2023年6月13日

コンバム株式会社  
取締役 営業部長  
國松 孝行

真空パッド「PFG-3.5A」取付部外周寸法変更のお知らせ

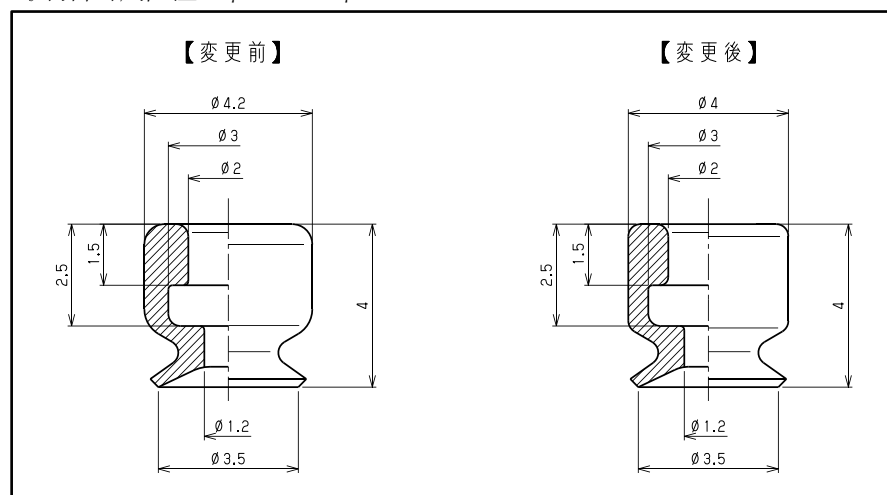
さて、長年ご愛顧いただいております真空パッドの「PFG-3.5A」でございますが  
この度、「取付部外周寸法を  $\phi 4.2 \rightarrow \phi 4$  に変更」することとなりましたのでご連絡申し上げます。  
何卒、ご理解、ご協力の程、宜しくお願い申し上げます。

■変更内容：取付部外周直径  $\phi 4.2 \rightarrow \phi 4$

■変更時期：在庫がなくなり次第自然切替 ※ 変更前品と変更後品の混在出荷はございません。
